塩水遡上についての検証（今本博健）

1 浚渫前の塩水遡上

図1(1) 浚渫前の塩水遡上の説明図

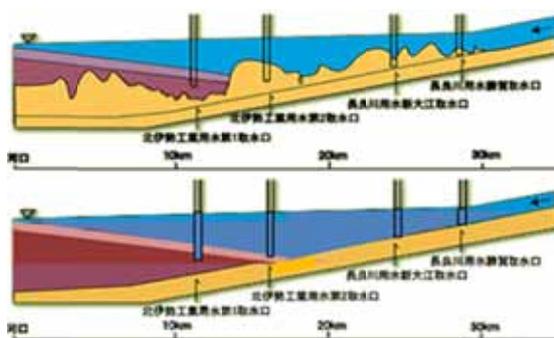
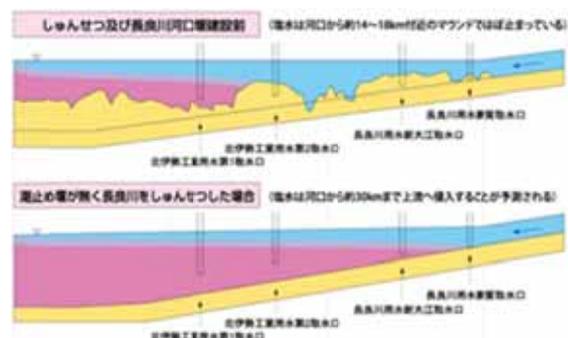
河川管理者は塩水の遡上についてそれほど深い知識をもっていないと思わせたのが水機構長良川河口堰管理事務所のホームページに載せられた説明図であった(図1)。

図1(1)は古いバージョンのもので、図1(2)は新しいものである。ホームページには「これまで掲載していた図に誤りがありましたので、長良川河口堰のりフレット「INFORMATION 長良川河口堰」に掲載している正しい図を、平成24年6月18日に掲載しました」との正直な注釈がつけられている。

しかし、よく見れば、塩水楔の侵入角度は緩和されてはいるものの、浚渫前後では依然として異なっており、根本的な誤りは修正されていない。

浚渫前の「15km付近のマウンドでほぼ止まっていた」との説明はマウンドが川幅全体に存在しているとの誤解を生む。マウンドは、全幅にわたって存在するものでもなければ、固定したものでもない。

図4 弱混合時の検証計算結果(平成3年2月8日実測)

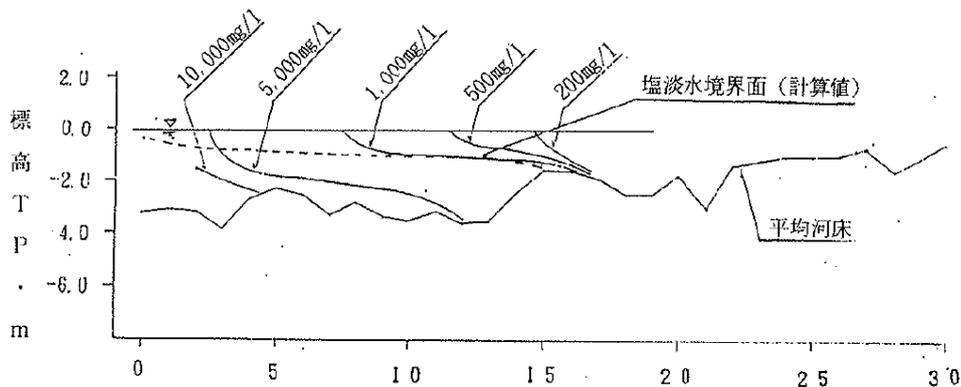
しかし、図4で実線で表された実測値は、生の実測値ではなく、実測値をもとに推定したものの

であり、恣意性が入っている可能性がある。このため、次の疑問が生じる。

生の実測値が併示されなければ実線が実測値とどの程度適合しているかがわからない。

200 mg/l、500 mg/l、1000 mg/l を表す実線が 17km 地点で収斂しているが、生の実測値がどの程度そうになっているかが確かめられない。

塩淡水境界面(計算値)がどのように定義されているか不明であるが、実測の等濃度線で一致するものはない。

したがって、図 4 からいえることは、200 mg/l、500 mg/l、1000 mg/l を表す実線が 17km 地点で収斂しているらしいということだけである。

また、実測値はばらつくのが普通で、一度だけの実測で断定するのは危険である。ほかに実測値はないのであろうか。あればぜひ開示されたい。

図 5 浚渫後の弱混合時の塩水遡上距離への流量の影響

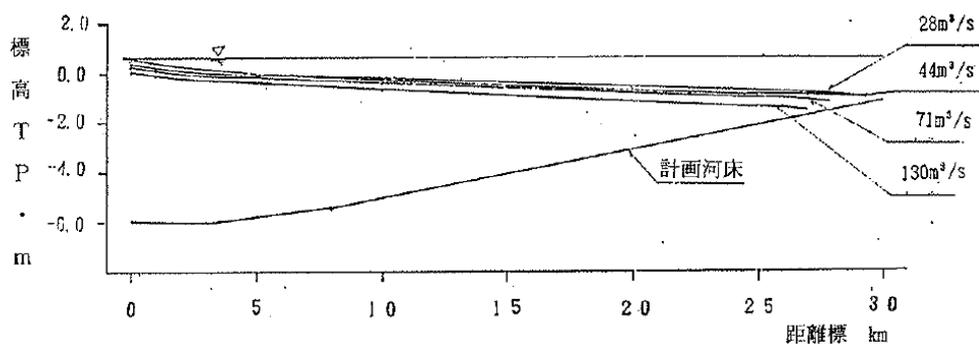
しかし、 $\alpha=0.4$ というのは 1 度の実測で推定されたものであり、それを用いた説明は信頼度に問題がある。
